2021年1月27日
京大 KUCA ヒアリング資料

京都大学臨界実験装置 (KUCA)
設置変更承認申請について

京都大学複合原子力科学研究所

図1 A3/8”P36EU(3)炉心 制御棒積分反応度曲線
(全反応度を1に規格化、点は測定結果)

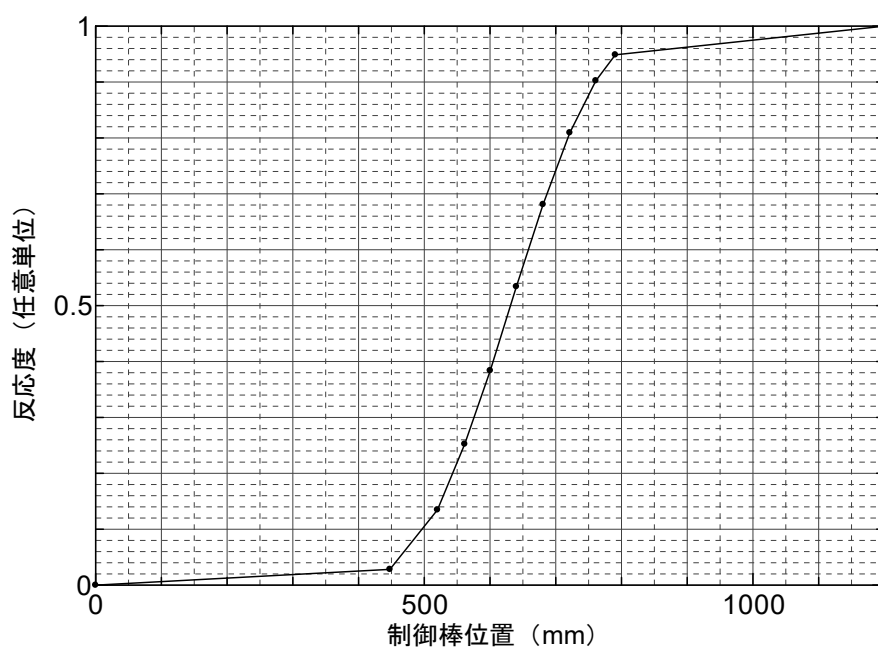
微分反応度についてのデータを追加して説明すること。

B 架台の炉心の反応度校正曲線から反応度値を計算する方法について必要なデータを追加して説明すること。微分反応度についてのデータを追加して説明すること。

固体減速炉心（A3/8”P36EU(3)炉心）の照射物の反応度は臨界状態での各制御棒位置と制御棒の反応度校正曲線（図 1）から求めています。算出方法は以下の通りです。

照射物未装荷時の余剰反応度：0.227 % $\Delta k/k$ （ペリオド法による測定）

照射物の反応度：0.227 - 0.1706 = 0.0564 % $\Delta k/k$

図2 C35G0(4列)炉心 炉心配置図(432枚装荷)

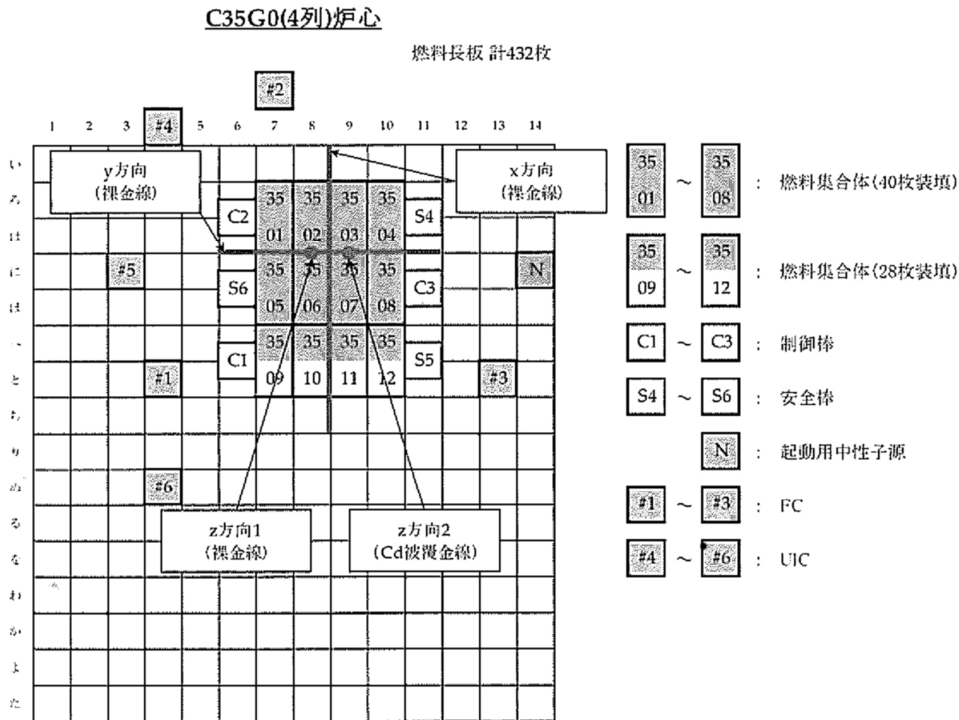
軽水減速炉心において照射物の反応度を評価するためには、照射物を挿入した炉心（燃料枚数 432）を校正するために基準炉心（燃料枚数:430）に追加した 2 枚の燃料板の反応度が必要である。従って、追加した燃料板の位置とその反応度の測定結果について詳細に説明すること。

実験では以下のような手順で測定を行った。

$$(0.394 - 0.021) \div 8 = 0.0466\% \Delta k/k/\text{枚}$$

$$0.394 + 0.0466 \times 2 = 0.487\% \Delta k/k$$

$$0.487 - 0.163 = 0.324 \% \Delta k/k$$

- ② から③の手順で追加した燃料板は外側の燃料フレームであるため、実際には1枚当たりの反応度は上記の手順により求められた $0.0466\% \Delta k/k/枚$ より小さくなるはずである。そのため余剰反応度(432 装荷時、照射物装着前)の値は $0.487\% \Delta k/k$ より小さくなるため照射物の反応度は上記の値 $0.324 \% \Delta k/k$ より小さくなる。

図2-1 C架台の制御棒反応度校正曲線

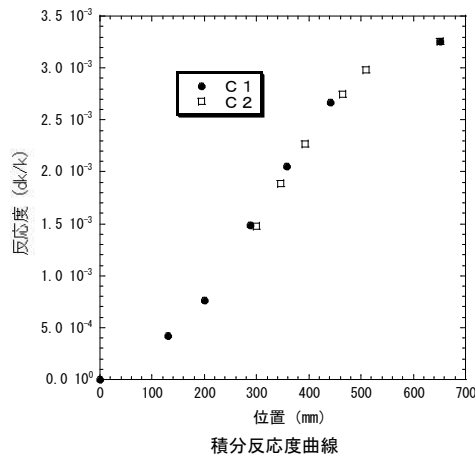
実験物の反応度測定に用いる制御棒反応度校正曲線は、制御棒位置から図のようにはならないのではないか。C1 と C2 について確認する必要がある。

12月2日のヒアリング資料での説明が不足しておりました。

反応度の解析に用いたヒアリング資料の図2-1の校正曲線はC架台の積分反応度校正曲線ですが、同じ軽水減速炉心ではありますが制御棒設置位置が少し異なる炉心での測定結果です。その炉心ではC1の積分反応度が約0.33% $\Delta k/k$ でした。図中のC2の結果は積分反応度をC1と同じであるとしたとき(約0.33% $\Delta k/k$ に規格化したとき)の結果です。コメント1の対応と同じように(コメント1では最大値を1.0に規格化)、この形状は同じであるとして各制御棒の反応度を考慮して挿入反応度の計算を行いました。

図 3 C35G0(4列)炉心の水位を変化させたときに出力変化

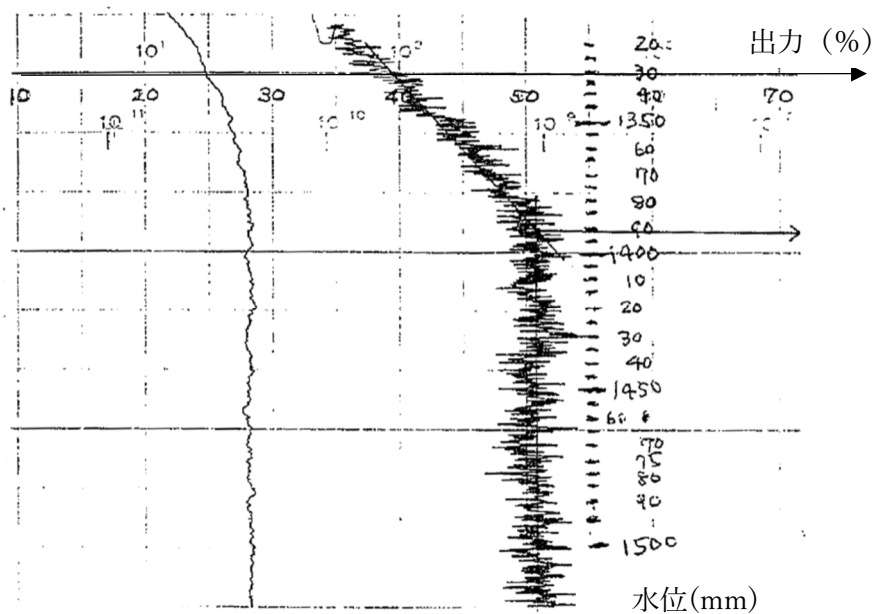
挿入管の反応度が有意な値を持たない条件について、過去の測定実績等により、距離により制限することの妥当性を説明すること。

測定した炉心条件、挿入管の配置などを示し反応度の測定方法及び測定結果について説明すること。

C35G0(4列)炉心において炉心の水位を 1320mm~1500mm と変化させたときの出力変化の測定結果を図 3 に示す。この測定は浅い未臨界状態で中性子源を挿入して測定を行ったものである。

この結果より炉心水位が約 1400mm 以上あると出力が一定となっていることが判る。燃料領域上端の水位は 1285mm であるので、燃料の上部反射体の厚さが約 125mm 以上あるとそれ以上水位を変化させても反応度に影響を及ぼさない、すなわち無限反射厚さと見なすことができると考えられる。
